Panamá, 14 de agosto de 2024
SG-SAM-790-2024

**INFORMACIÓN ACLARATORIA
ESTUDIO DE IMPACTO AMBIENTAL
CATEGORIA II**

**Diseño, Construcción Y Financiamiento De Calles Y
Alcantarillado De Macaracas, Provincia de Los Santos
“Construcción De Alcantarillado Sanitario (Redes,
Estaciones De Bombeo, Planta De Tratamiento Y Calles
Intervenidas)”**

Información Aclaratoria al Estudio de Impacto Ambiental **Categoría II del PROYECTO** denominado **Diseño, Construcción y Financiamiento de Calles y Alcantarillado de Macaracas, Provincia de Los Santos “Construcción de Alcantarillado Sanitario (Redes, Estaciones de Bombeo, Planta de Tratamiento y Calles Intervenidas)”**, que se planifica desarrollar en el Sector – Poblado de Macaracas, Corregimiento y Distrito de Macaracas, Provincia de Los Santos. En lo referencia a Nota *DEIA-DEEIA-AC-0039-0404-2024 del 04 de Abril de 2024*; se solicita ampliar la siguiente información:

Days with Temp. > 32° threshold - Heat Stress 1993 (GE Engine)

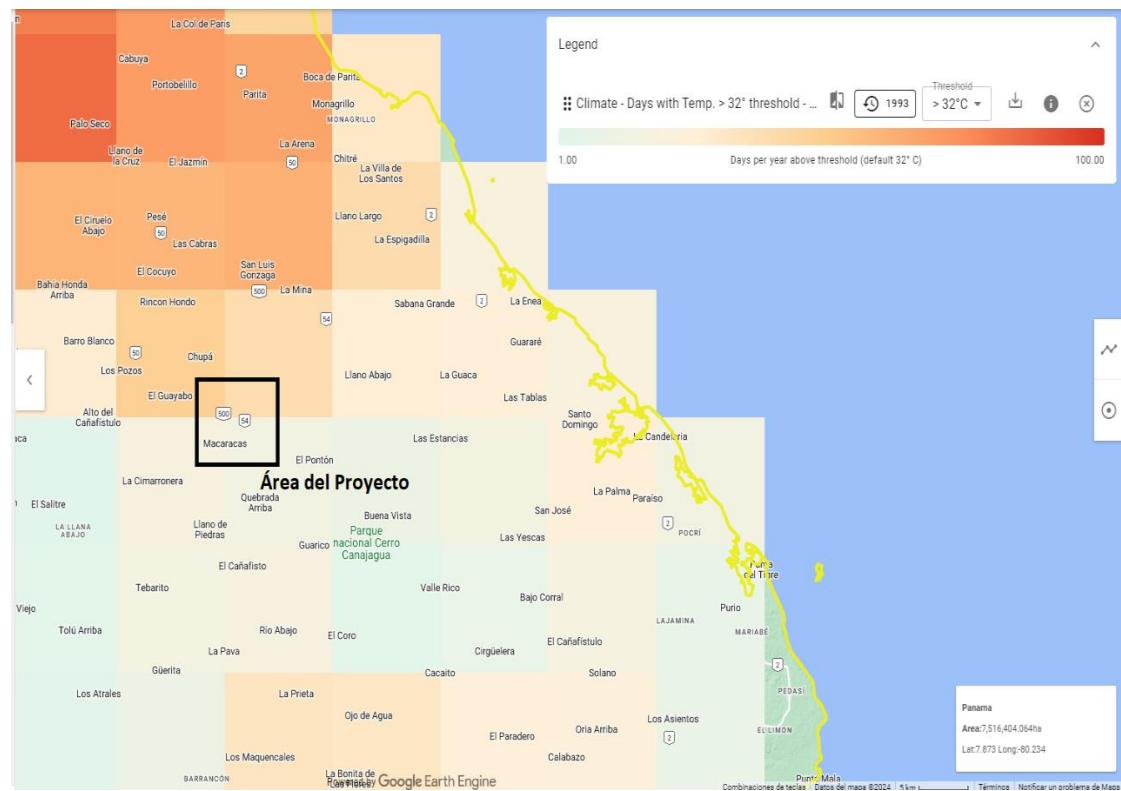
b) Incluir análisis de los diferentes riesgos climáticos, presentes y futuros, desagregados por eventos (hidrometeorológico, oceanográfico, geofísico, etc.).

Si realizamos una comparación para una serie de datos de 30 años de la información obtenida de Climate - Days with Temp. > 32° threshold - Heat Stress (ECMWF Max daily temp) entre 1993 y 2023 se puede observar de igual forma este aumento consistente en mayor cantidad de días con mediciones de temperatura mayores a 32°C.

ACCIONES - PLAN DE CONTINGENCIA EN LA FASE DE OPERACIÓN DEL PROYECTO.

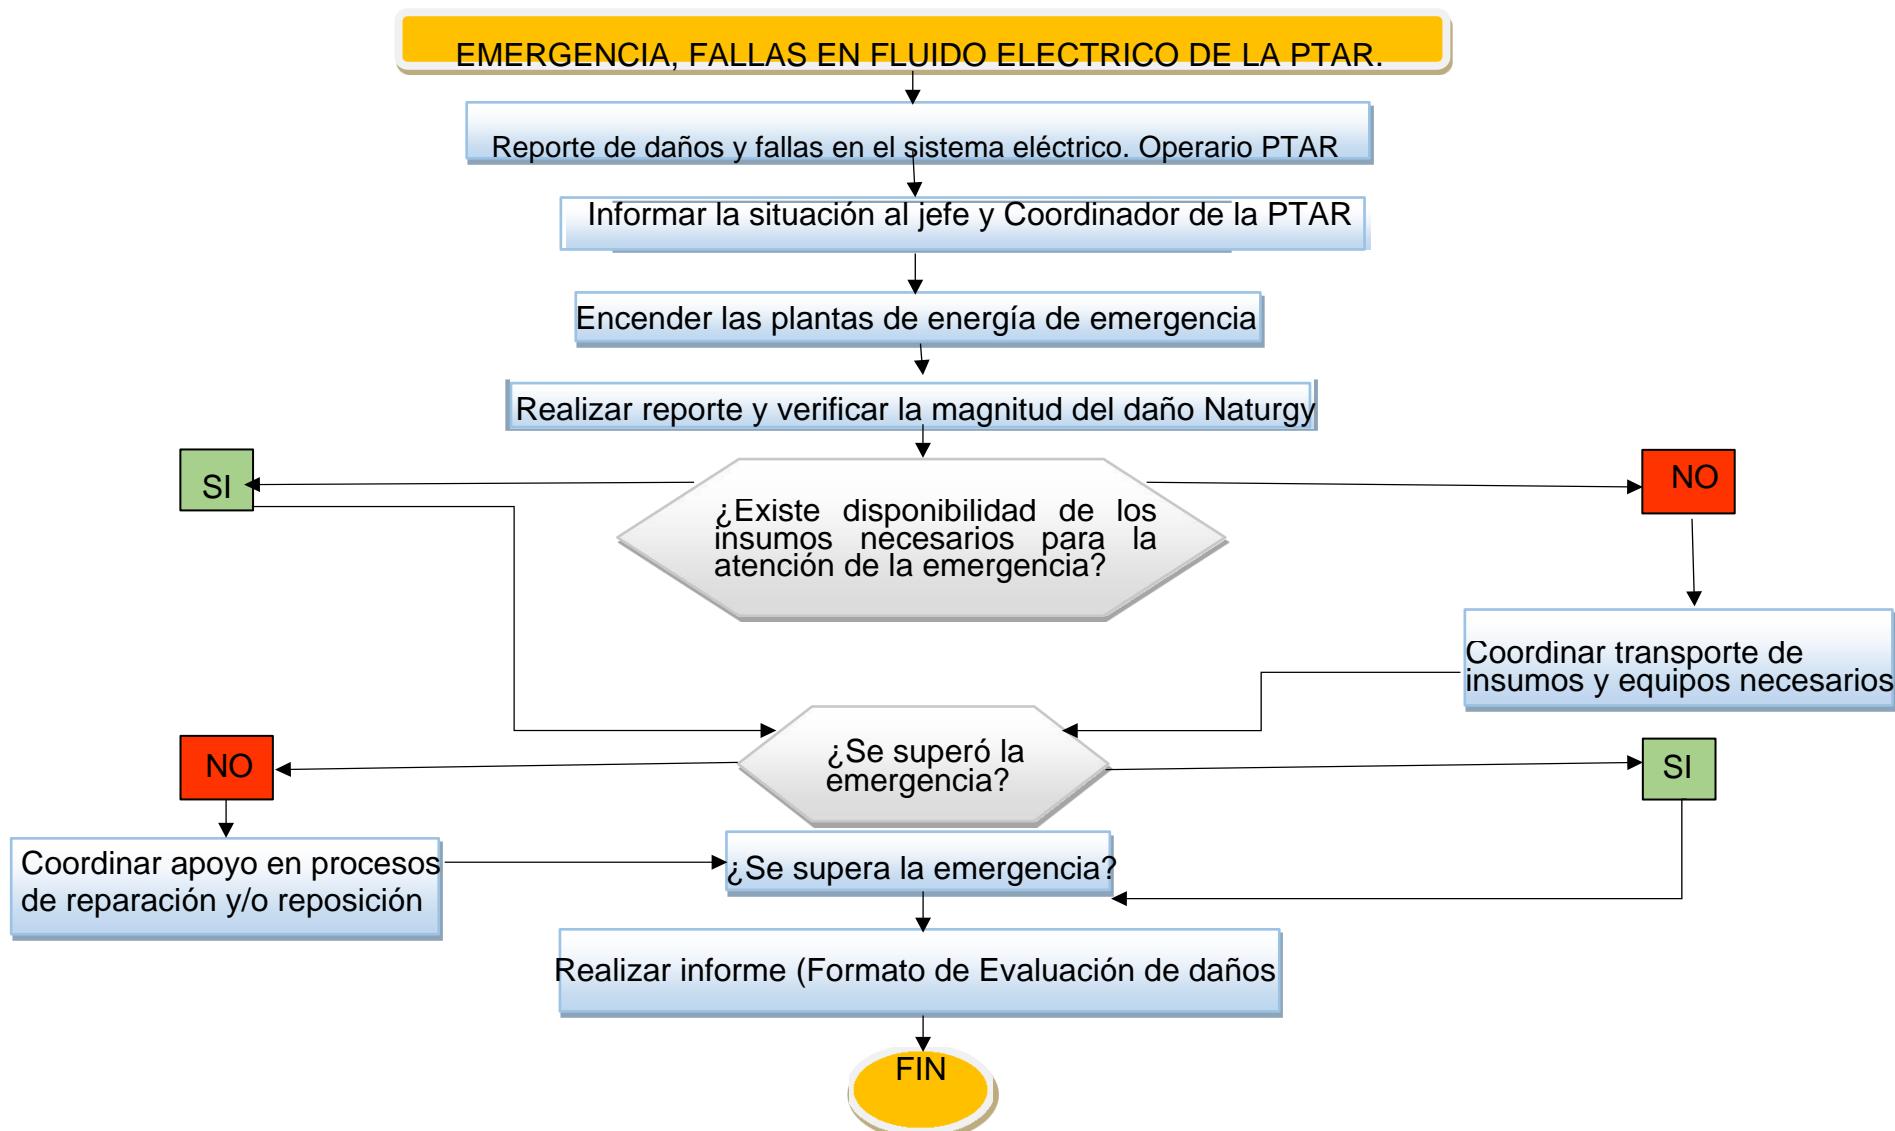
- b) Aportar Plan de Contingencia a establecer para la Planta de Tratamiento de Aguas Residuales en la etapa de operación del proyecto.**

CONTINGENCIA POR FALLAS EN EL FLUIDO ELECTRICO	Responsable, coordinador de la contingencia (jefe de PTAR – IDAAN).
Objetivo: Definir la metodología a seguir en el caso de presentarse fallas en el fluido eléctrico en el Sistema de Tratamiento de Aguas Residuales (PTAR) y Estaciones de Bombeo.	
Alcance: Este Plan aplica para las instalaciones de la PTAR y Estaciones de Bombeo de Macaracas desde el momento en que se presente un fenómeno que implique daños en los sistemas de transmisión de energía hacia la PTAR o, hasta la reparación de este y la normalización del servicio.	
CONOCIMIENTO DEL RIESGO	
Descripción Del Riesgo: Suspensión del servicio del Sistema de Tratamiento de Aguas Residuales (PTAR) y Estaciones de Bombeo, por Daños en el sistema eléctrico y/o postes que conducen la energía a la Planta.	
Riesgo que puede generar afectaciones no solo en la estructura interna de la PTAR y Estaciones de Bombeo sino también la gran afectación al Rio Estebaná - Macaracas por vertimientos.

REDUCCIÓN DEL RIESGO: El Sistema de Tratamiento de Aguas Residuales (PTAR) y Estaciones de Bombeo cuenta con la energía suministrada por la empresa Naturgy; contara con respaldos de Plantas de emergencia de 135KW/169 KVA y 809 KW/1000KVA. Las plantas de emergencia cuentan con un sistema de transferencia automática lo que quiere decir que al momento de alguna situación de emergencias estas se deben encender tan pronto haya la ausencia de energía. De igual manera estas deben tener un proceso periódico de mantenimiento (Cambio de aceite, líquido refrigerante, etc.) así como la disponibilidad de los insumos necesarios (Combustible) para su puesta en marcha.

MANEJO DE LA CONTINGENCIA		
Protocolo de activación. Fallas en fluido eléctrico		
Paso/No	Cargo	Descripción
1	Operador de Planta.	Detecta el daño al encender automáticamente las plantas de emergencia y lo notifica al jefe de la PTAR.
2	Jefe Sistema de Tratamiento de Aguas Residuales (PTAR) y Estaciones de Bombeo.	- Llama a Naturgy y hace el reporte verificando la magnitud del daño.
